第六批提案範圍-客雅溪  
箭頭為水流方向

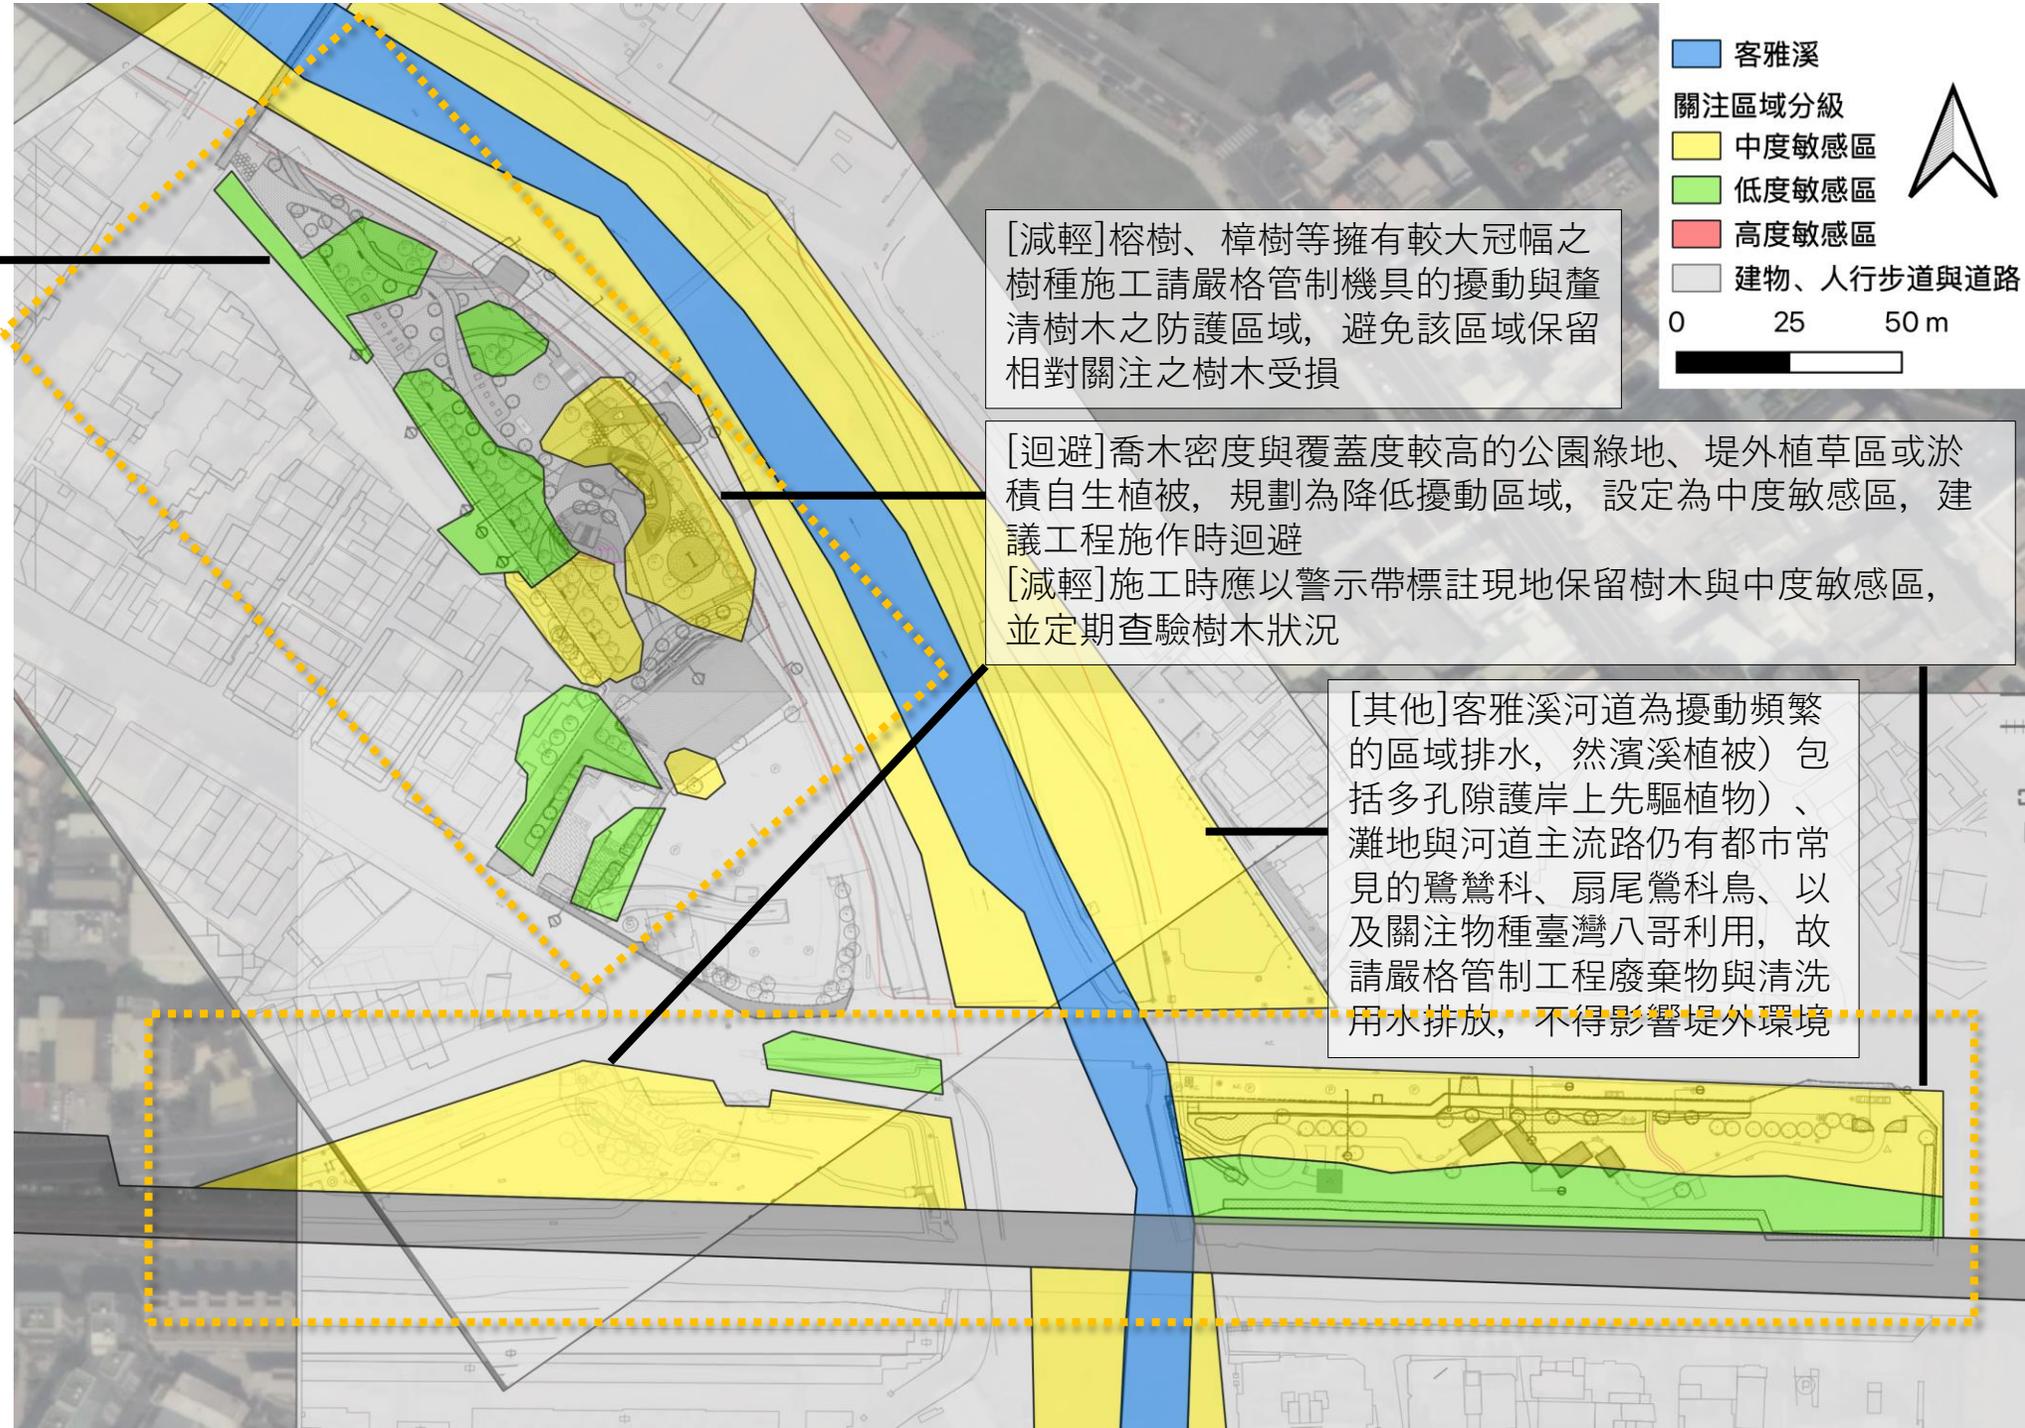
[減輕]其他低度敏感地區，為植栽較稀疏的區域，然請留意移植與移除工項對保留喬木之影響，以警示帶或其他方式妥善標示與監測

[迴避]喬木密度與覆蓋度較高的公園綠地，規劃為降低擾動區域，設定為中度敏感區，建議工程施作時迴避

[減輕]施工時應以警示帶標註現地保留樹木與中度敏感區，並定期查驗樹木狀況

[減輕]榕樹廣場施工請嚴格管制廣場東南側的擾動，避免該區域保留之榕樹受損

[其他]客雅溪河道為擾動頻繁的區域排水，然濱溪植被)包括多孔隙護岸上先驅植物)、灘地與河道主流路仍有都市常見的鷺鷥科、扇尾鶯科鳥、以及關注物種臺灣八哥利用，故請嚴格管制工程廢棄物與清洗用水排放，不得影響堤外環境
